Grundwasserabsenkung Textilviertel

Antrag auf wasserrechtliche Erlaubnis

Übersichtslageplan

Plan Nr. : 2a

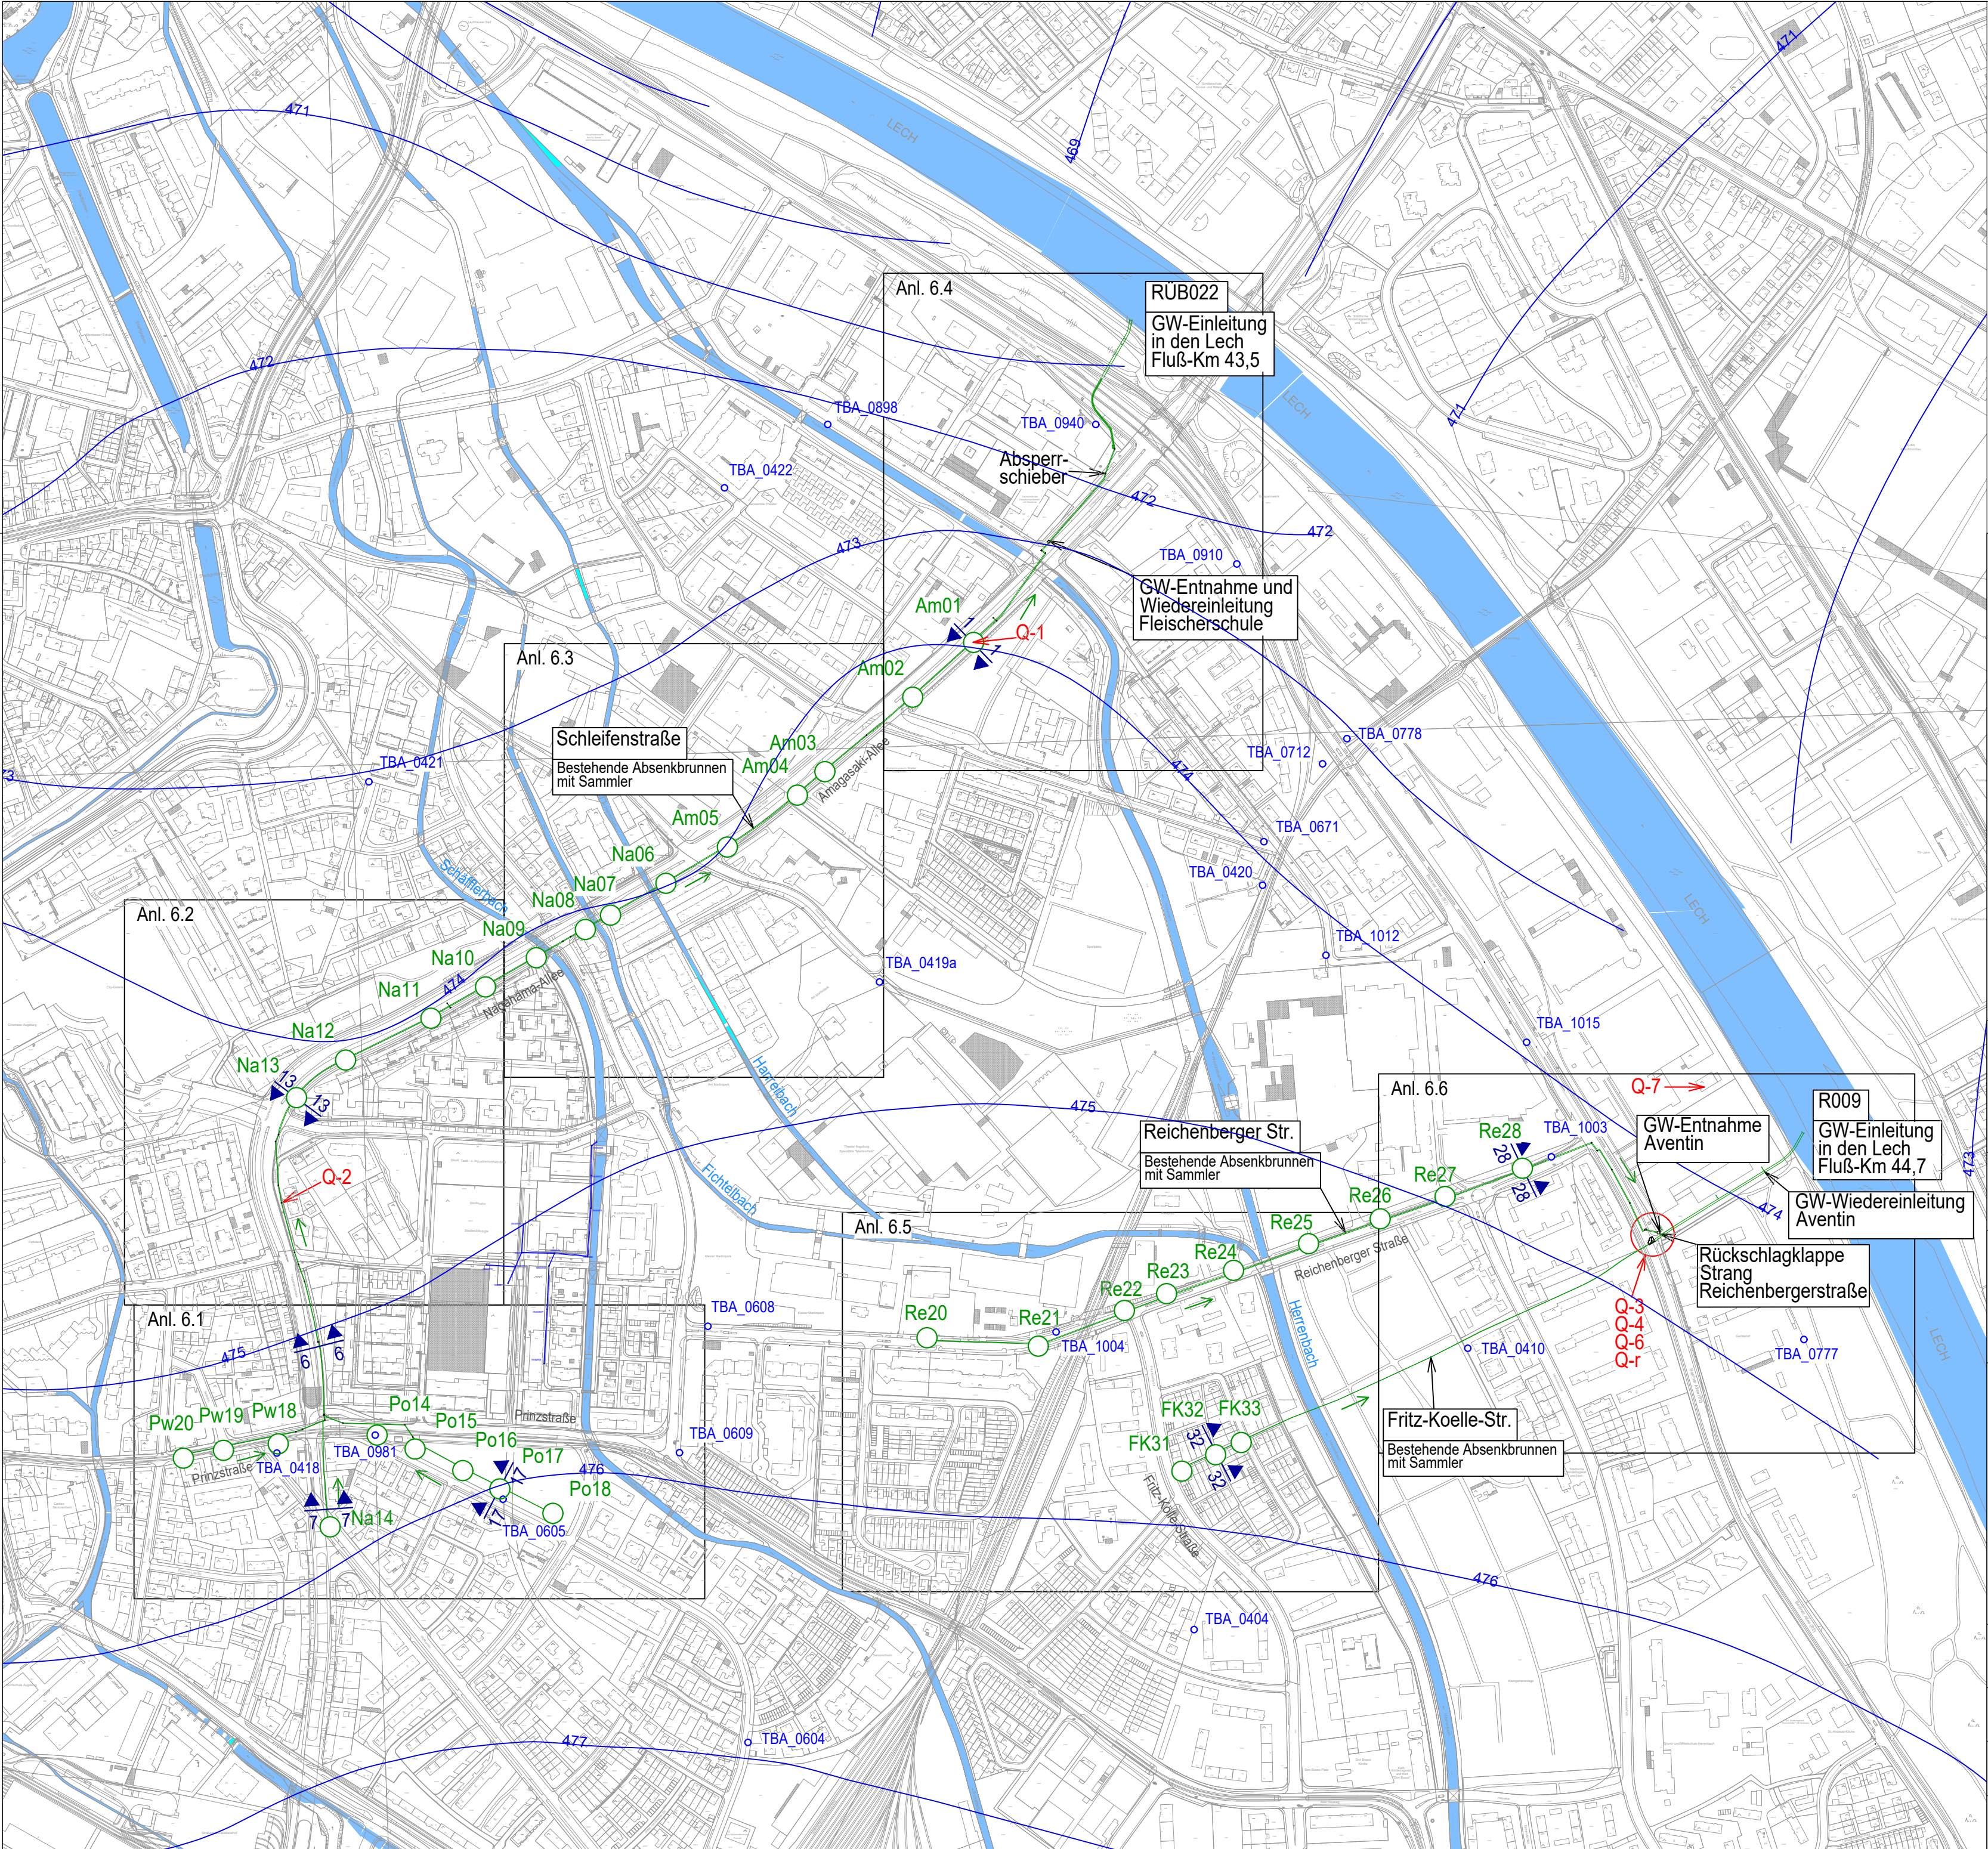
Änderung a:		Datum	Name
Rückschlagklappe vor der Mündung des Strangs Reichenberger Straße ergänzt	bearbeitet	19.08.2026	Genswürger
	gezeichnet		
	geprüft
